PROTOKÓŁ Nr 621A

z kontroli przewodów kominowych w budynku

administrowanym przez MZB Sp. z o.o. BOK Podgórze
położonym w Wałbrzychu przy ul. KASZUBSKA nr 21

KASZUBSKA 21

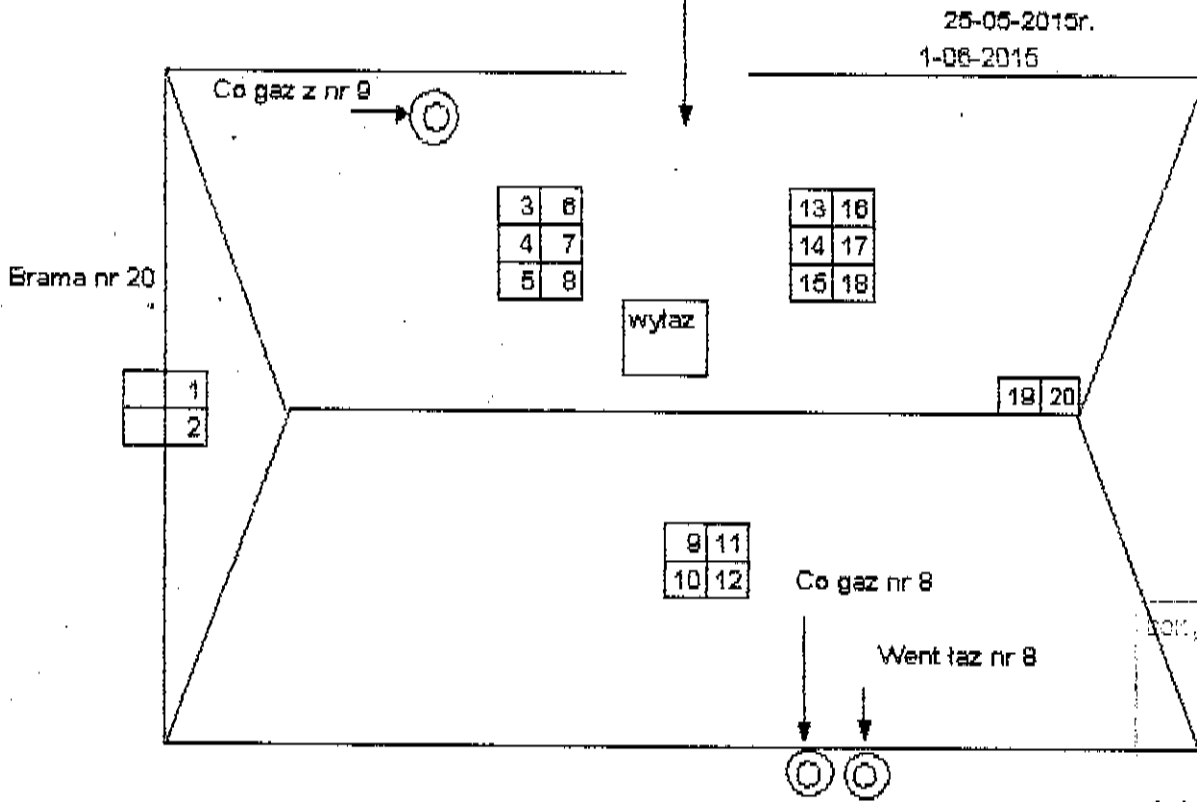
Kominy są w stanie dobrym , w dniu kontroli przewody szczelne .

W przewodzie nr 7 dwa junkersy z mieszk nr 3 i 6 .

- Mieszk nr 1 brak wenty wyw w kuchni, nieprawidłowe podłączenie w przewodzie nr 14 wentyl łaz i junkers z mieszk nr 4 , uszczelnione oknami PCV
- Mieszk nr 2 nieprawidłowo włączony "junkers" do przewodu wentylacji - zakaz używania
- Mieszk nr 3 nieprawidłowa aluminiowa rura spalin
- Mieszk nr 4 brak wentylacji wywiewnej w kuchni, mieszkanie uszczelnione oknami PCV zakaz używania "junkersa"
- Mieszk nr 5 wentylacja wywiewna łazienki razem z junkersem z mieszkania nr 2
- Mieszk nr 6 went łaz nieprawidłowa na zewnątrz , brak nawiewu dla pieca Co,
- Mieszk nr 7 zbyt mały nawiew w drzwiach łazienki, brak wentylacji wywiewnej w kuchni
- Mieszk nr 8 zbyt mały nawiew w drzwiach łazienki , uszczelnione oknami PCV
- Mieszk nr 9 zbyt mały nawiew w drzwiach łazienki, wentylacja wywiewna z kuchni i łazienki włączone są do tego samego przewodu- nieprawidłowo
